Notat

Vår referanse: 22/7404-3

Uttale samferdsel og utemiljø, nybygg, ny avkjørsel til kommunal veg

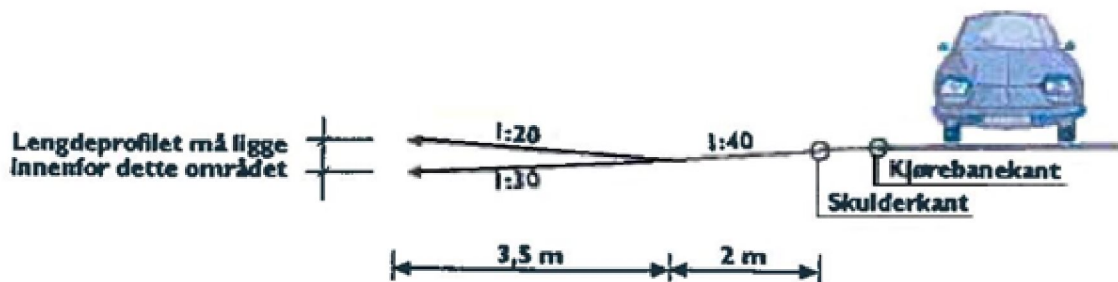
Det er stor høydeforskjell på dagens råtomt og kommunal veg, Brekkevegen.

Det må derfor sendes inn nytt situasjonskart og lengdeprofil for avkjørsel. Se utklipp.

Situasjonskart skal vise avkjørsel inkl. frisikt og snuplass på egen eiendom.

Situasjonskartet skal også vise skråningsutslag, (fyllingsfot) for kommunal veg langs eiendommen.
